改善箇所説明図

図：左ハンドル車

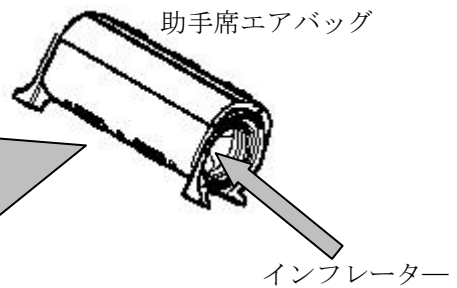
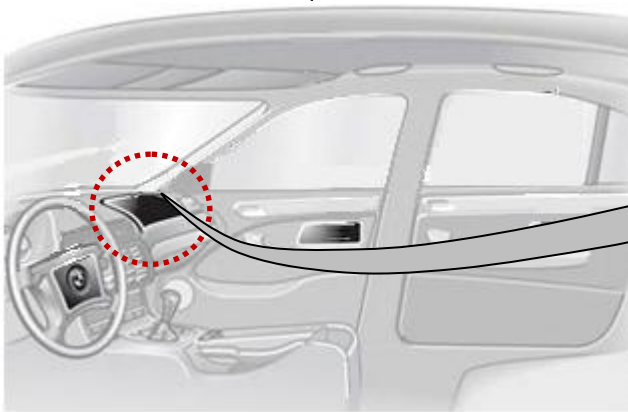
助手席エアバッグ内のインフレーター

助手席エアバッグのインフレーター（膨張装置）において、ガス発生剤の成型工程が不適切又は成型後の吸湿防止措置が不適切なため、密度が不足したガス発生剤が組み込まれたものがある。そのため、エアバッグ展開時にインフレーター内圧が異常上昇し、インフレーター容器が破損して飛び散り、出火するおそれがある。

全車両、当該エアバッグを良品に交換する。
